Mission régionale d'autorité environnementale

**Avis délibéré de la mission régionale
d'autorité environnementale
Hauts-de-France
sur le projet de plateforme
de stockage et de distribution de produits inflammables
de la société Boitel Rynders
à Saint-Saulve (59)**

n°MRAe 2021-5147

*Localisation des zones de stockage (liquides inflammables et matières combustibles)
(source : dossier de demande d'autorisation environnementale page 26)*

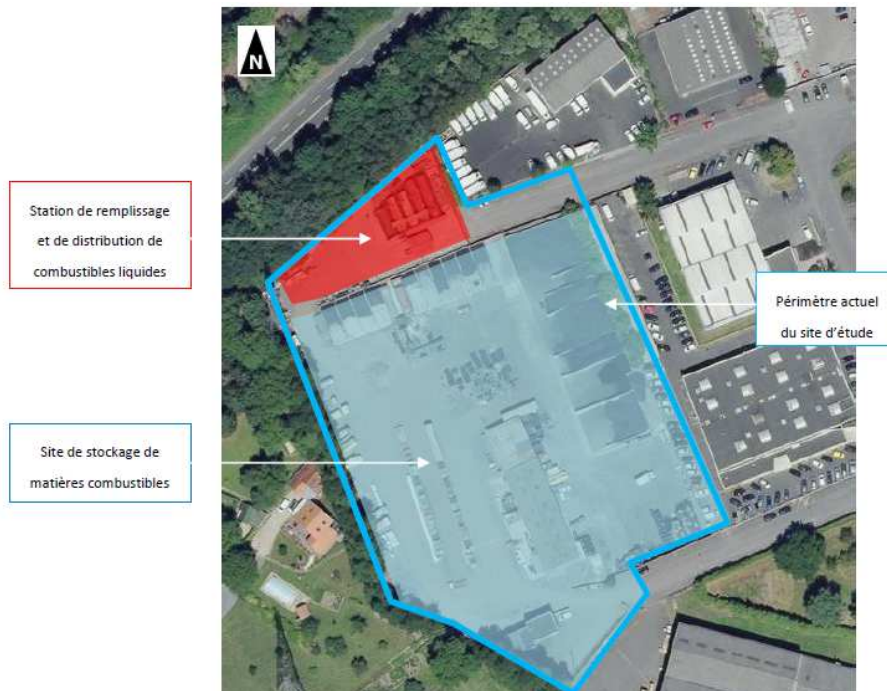
Les différents équipements² du site de projet sont présentés pages 25-32 du dossier de demande d'autorisation environnementale. Cependant, aucun plan du site ne permet de localiser l'ensemble de ces équipements ni d'identifier les produits qui y sont stockés.

L'autorité environnementale recommande de joindre un plan d'ensemble du site permettant de localiser précisément les différents équipements le composant et les produits qui y sont stockés.
